VROM-Inspectie
Ministerie voor Infrastructuur en Milieu

RT10-073_547_VeM

**Beoordelingsrapport veiligheidstechnische
onderbouwing behorende bij de aanvraag
Brandstofdiversificatie KCB.**

Kernfysische Dienst

Fig. 7.1 Re-kritikaliteit MOX kern bij breuk hoofdstoomleiding t.g.v. aardbeving

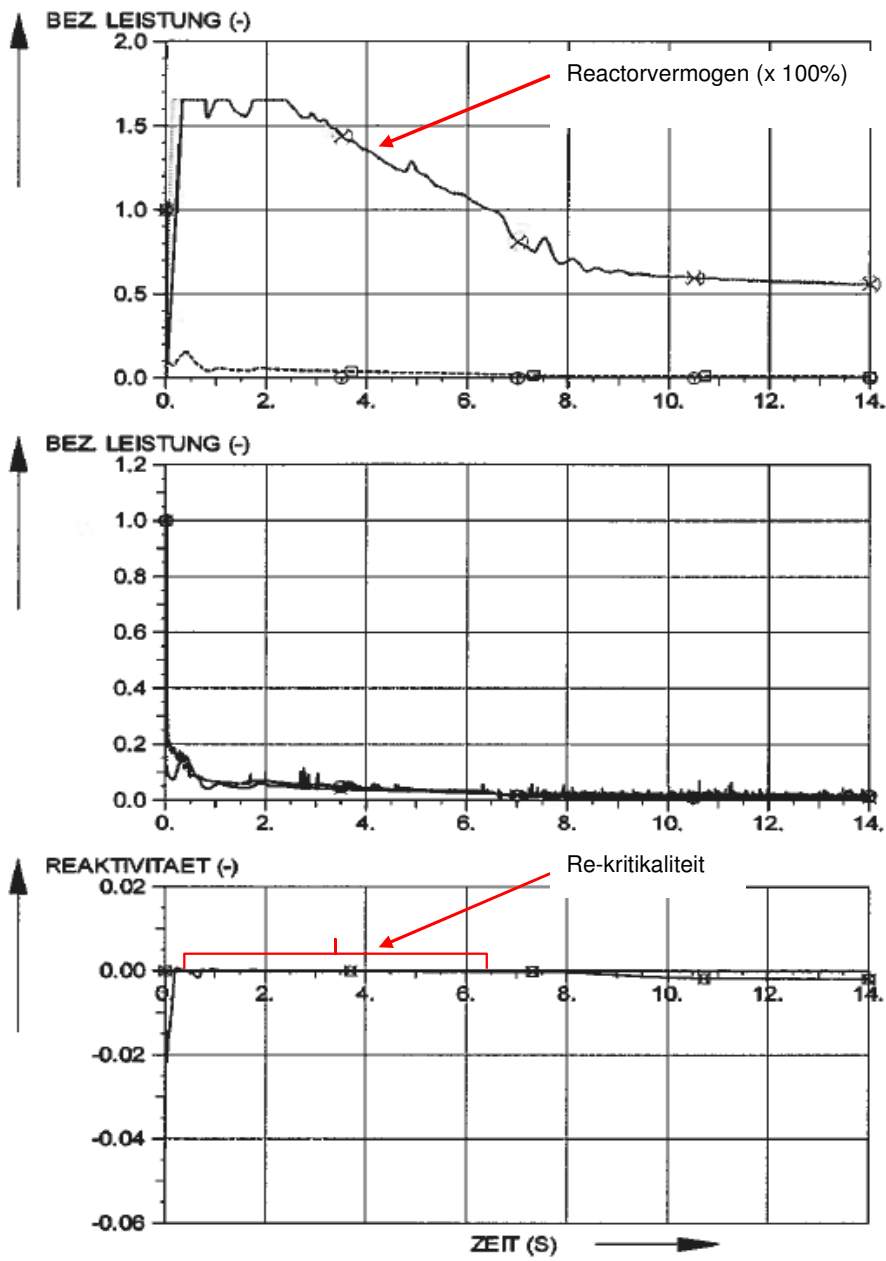
De KFD beschouwt de gekozen uitgangspunten van de analyse voldoende conservatief om een gefundeerde uitspraak te kunnen doen dat desbetreffend ontwerpbasis ongeval niet leidt tot een overschrijding van de geldende veiligheidsgrenzen. Zoals in hoofdstuk 5 al beschreven is t.a.v. de veiligheidstechnische grenzen voor LOCA's geldt ook hier dat kortdurende re-kritikaliteit toelaatbaar is maar op lange termijn sub-kritikaliteit gewaarborgd moet zijn. Dat is hier duidelijk het geval.

Fig. 7.3 Reactiviteit en vermogen reactor met MOX kern t.g.v. "Onbedoeld openen van de turbine omloopkleppen"; vermogensbegrenzing grijpt in.

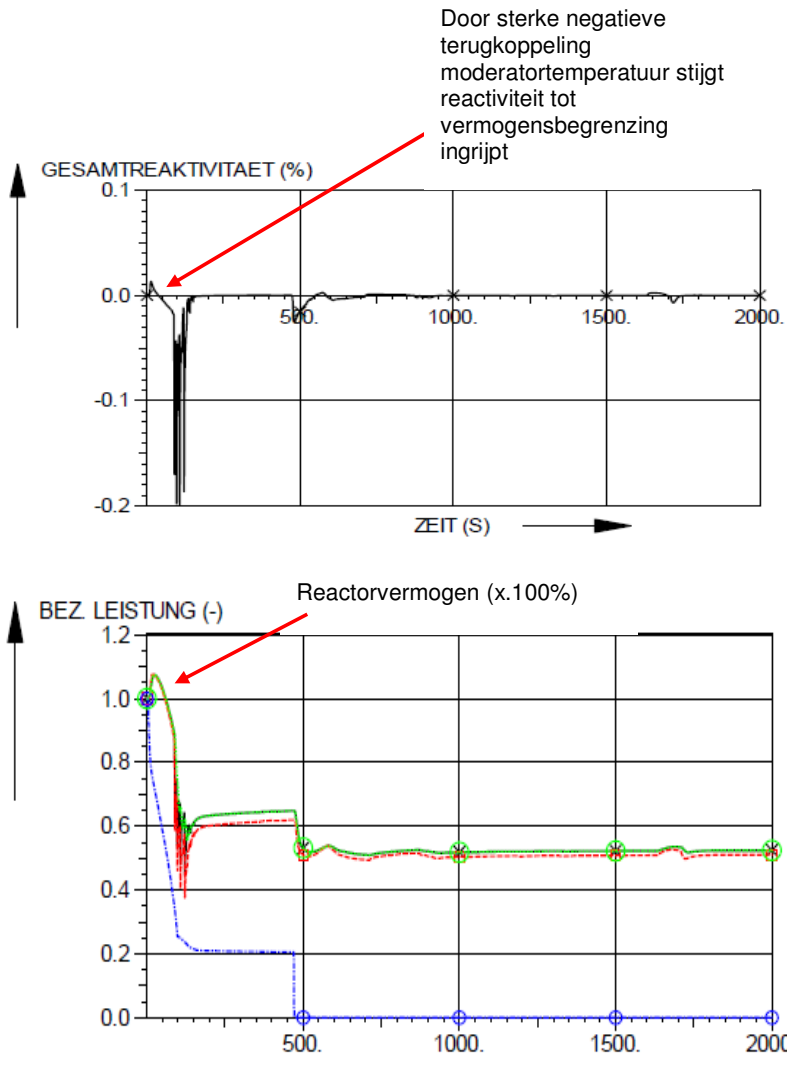
Ruim 2 minuten na het begin van het ongeval is de reactiviteitstoename door de negatieve moderator temperatuur coëfficiënt en Dopplercoefficiënt groter dan de (verminderde) werkzaamheid van de regelstaven en zal de reactor gedurende ongeveer 25 seconden weer kritisch zijn (zie figuur 7.4). Als de vermogensbegrenzing wel aanspreekt, is de afkoeling minder geprononceerd waardoor er geen re-kritikaliteit optreedt. In dat geval wordt er zowel primair minder warmte geproduceerd (107% vermogen i.p.v. 110%) als dat de reactor niet scramt. In figuur 7.3 wordt het normale geval weergegeven waarbij de vermogensbegrenzing ingrijpt.

De KFD beschouwt de gekozen uitgangspunten van de analyse voldoende conservatief om een gefundeerde uitspraak te kunnen doen dat desbetreffend ontwerpbasis ongeval niet leidt tot een overschrijding van de geldende veiligheidslimieten.

Fig. 7.4 Reactiviteit en vermogen reactor met MOX kern t.g.v. "Onbedoeld openen van de turbine omloopkleppen"; vermogensbegrenzing grijpt niet in; reactor scramt bij 110% vermogen.

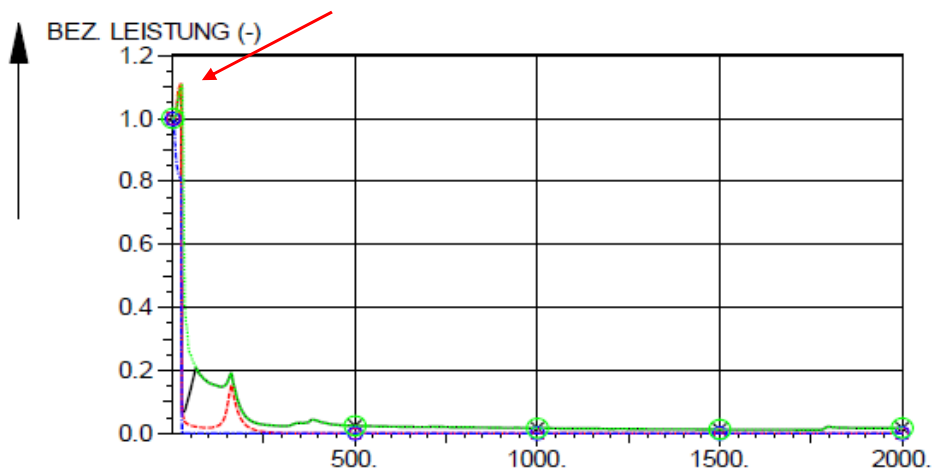
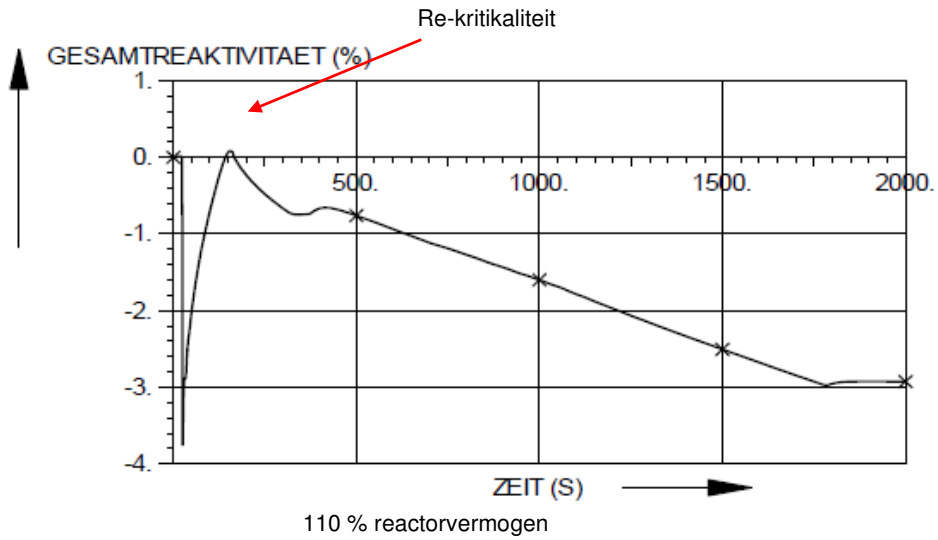
In figuur 7.4 wordt de situatie weergegeven waarbij vermogensbegrenzing niet ingrijpt en waarbij de reactorsnelafschakeling bij 110% vermogen ingrijpt. Na 2,5 minuten vanaf het begin van het ongeval is de stoomdruk zover gedaald, dat de hoofdstoom isolatiekleppen automatisch gesloten worden evenals de toevoerkleppen van het voedingwatersysteem. Hierdoor wordt er minder warmte via de stoomgeneratoren afgevoerd en stijgt de primaire temperatuur weer waardoor de negatieve terugkoppeling van de moderator temperatuur coëfficiënt en de splijstoftemperatuur coëfficiënt (Doppler) vermindert en de reactor weer subkritisch wordt. Via normale herstelacties wordt vervolgens de reactor in de zgn. koud onderkritische toestand gebracht en gehouden, waarna het ongeval voorbij is.

Fig. 7.6 maximale te bereiken enthalpiesprong als functie van de opbrand

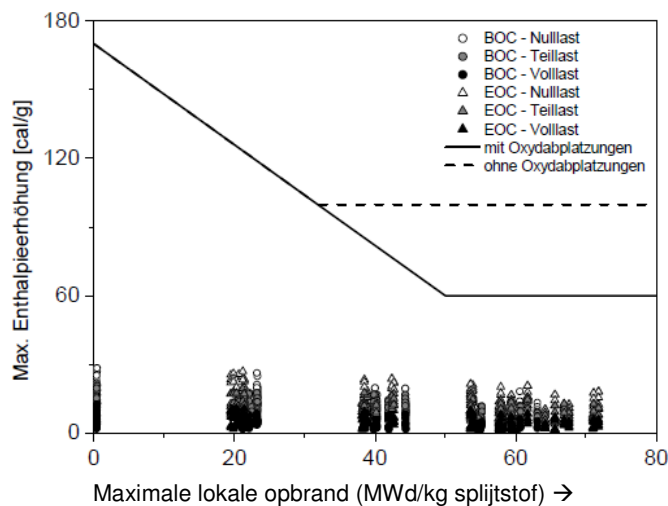
In figuur 7.6 wordt de maximale enthalpiesprong (cal/g) gegeven als functie van de maximale lokale opbrand van de splijtstofelementen die naast de uitgeworpen regelelement gepositioneerd zijn. De getrokken lijn is de grenswaarde waaronder deze enthalpiesprongen moeten blijven.

Fig. 7.9 Verloop van de temperatuur van de splijtstofomhulling (cladding) bij een groot Koelmiddel Verlies Ongeval; boven zonder opzwellen en barsten van de cladding en onder met opzwellen en barsten van de cladding

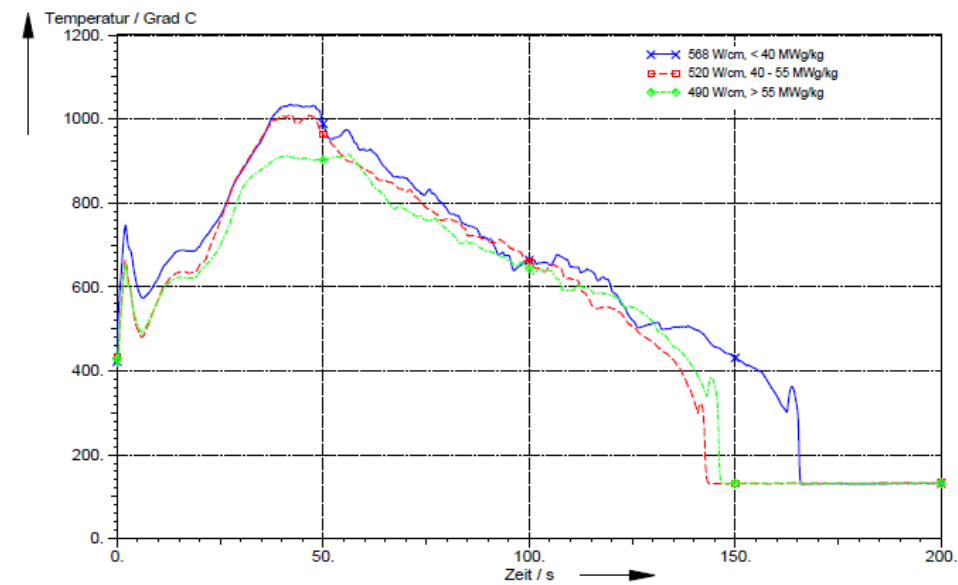
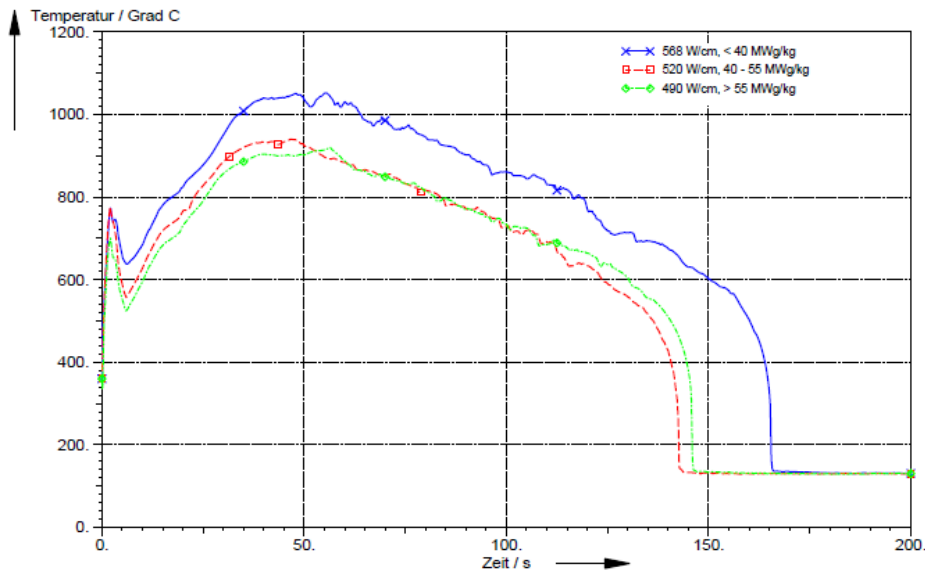
Direct na het begin van het ongeval zal door de sterke drukverlaging het water gaan koken. Door het filmkoken wordt de warmteafvoer sterk gereduceerd, waardoor de temperatuur van de cladding begint te stijgen en na 2 tot 3 seconden een maximum wordt bereikt, omdat in die periode de opgeslagen energie in de splijststoffabletten maatgevend is. Door de stroming van het koelmiddel door de kern vanuit het hete been via het reactorvat door de kern naar het gat in het koude been zal de warmte afvoer verbeterd worden en zal de temperatuur van de splijststofomhulling in eerste instantie met zo'n 140 °C tot 180 °C zakken. Hierna zal de temperatuur oplopen tot boven de 1000 °C gedurende de latere leeglooffase van het vat en voordat de lage druk TJ pompen voldoende debiet leveren. Afhankelijk van de veronderstelling of de splijststofomhulling opbolt en barst t.g.v. inwendige gasdruk in de splijststofstaven, zal de maximale temperatuur iets verschillend zijn.

De KFD beschouwt de gekozen uitgangspunten van de analyse voldoende conservatief om een gefundeerde uitspraak te kunnen doen dat desbetreffend ontwerpbasis ongeval niet leidt tot een overschrijding van de geldende veiligheidslimieten.

Fig. 7.12 het verloop in de tijd van het vermogen van de reactor, de totale reactiviteit en de primaire druk gedurende een ATWS ongeval. De tijd is in seconden.

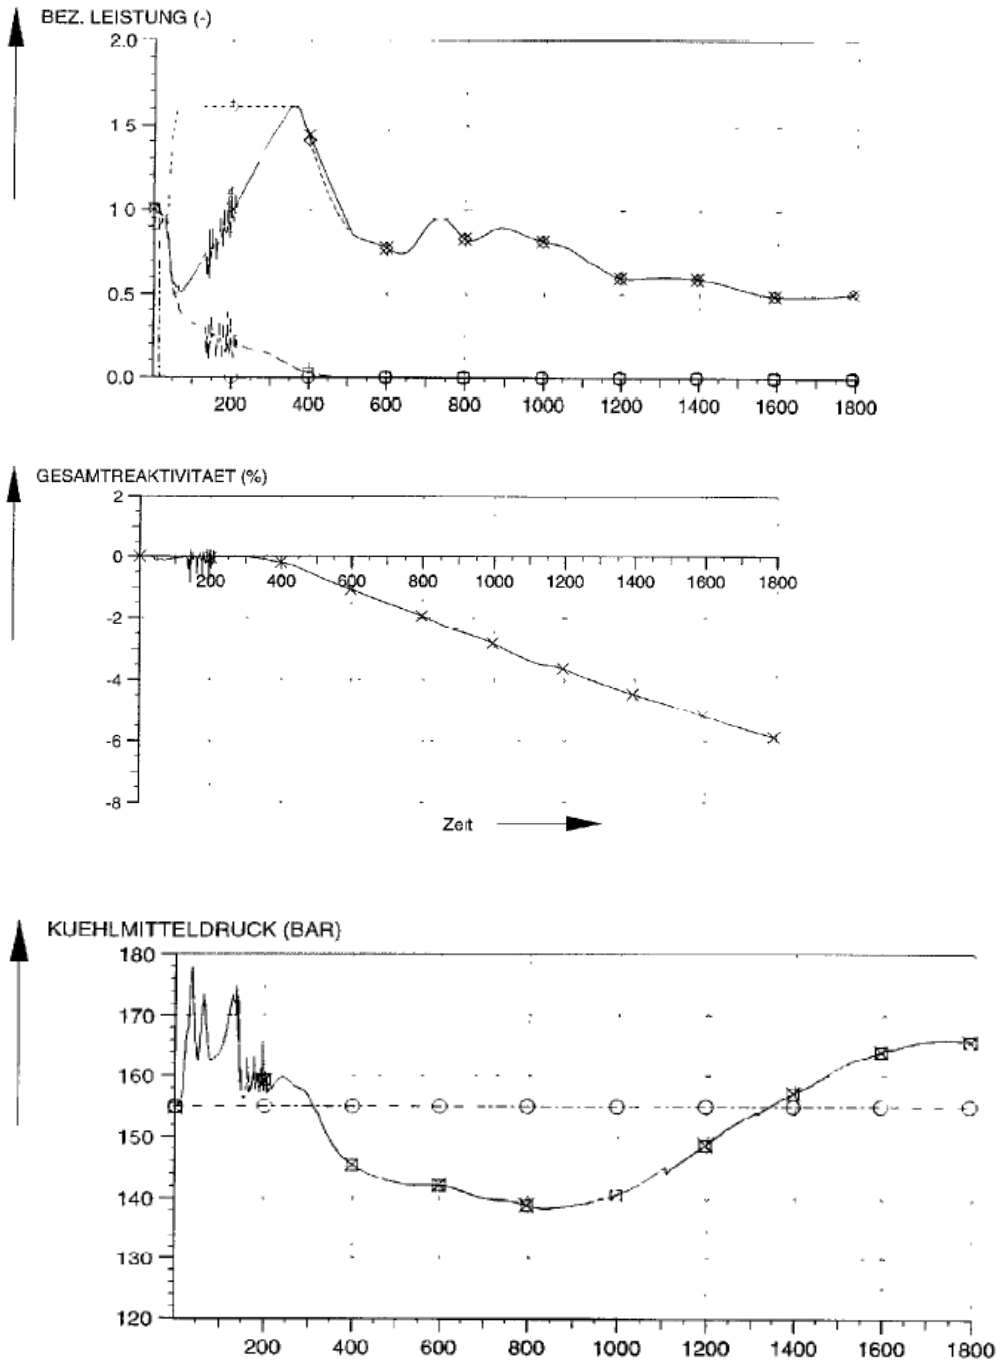
Ten gevolge van de boorzurinjectie wordt de reactor na ca. 10 minuten permanent onderkritisch.

De KFD beschouwt de gekozen uitgangspunten van de analyse voldoende conservatief om een gefundeerde uitspraak te kunnen doen dat desbetreffend ontwerpbasis ongeval niet leidt tot een overschrijding van de geldende veiligheidslimieten.

Fig. 9.1 Relatie tussen tangentiële spanning en reksnelheid als functie van de neutronenflux.

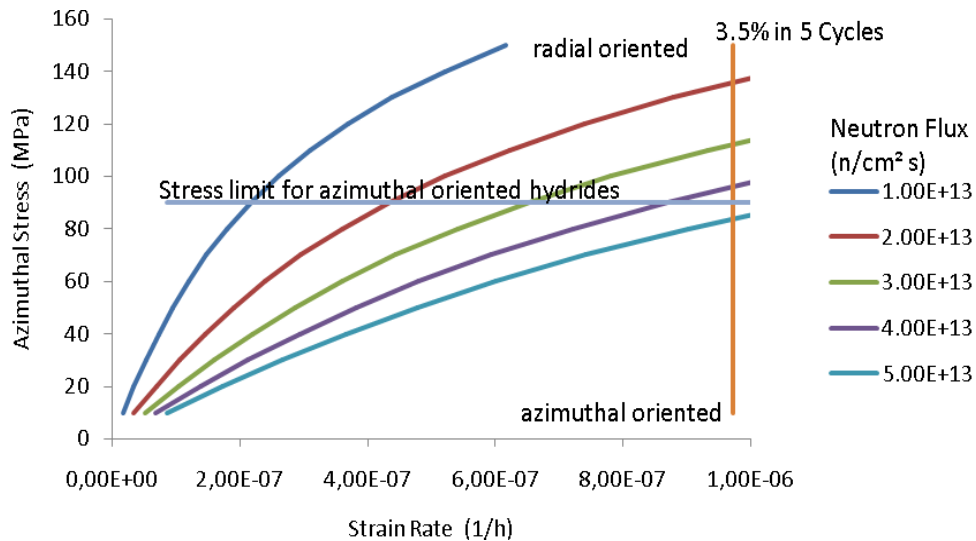
onvoldoende voor een heroriëntatie van de hydriden. Tevens heeft AREVA aangetoond dat de maximale spanning in de orde van 20 MPa ligt bij een typische plastische reksnelheid van $5 \cdot 10^{-7}$ /uur voor hoge opbrand. Deze waarde ligt ver beneden de waarde van voornoemde 90 MPa.

Alhoewel GRS het niet oneens is met bovenstaande bewering, blijft GRS bedenkingen houden tegen de verhoging van de limiet van 2,5% rek naar 3,5% rek. Met name omdat acceptatie van een 3,5 % plastische rek een acceptatie inhoud van een veel grotere plastische reksnelheid van $9,5 \cdot 10^{-7}$ /uur. Omdat deze kwestie eigenlijk niet speelt voor het opbrandgebied dat nu middels een voorschrift beperkt wordt tot ≤ 60 MWd/kg splijtstof, stelt de KFD voor om aan het bestaande voorschrift betreffende de kwalificatie-eis voor een opbrand tussen de 60 en 65 MWd/kg splijtstof een extra voorschrift toe te voegen. Zie H.16 punt 5.
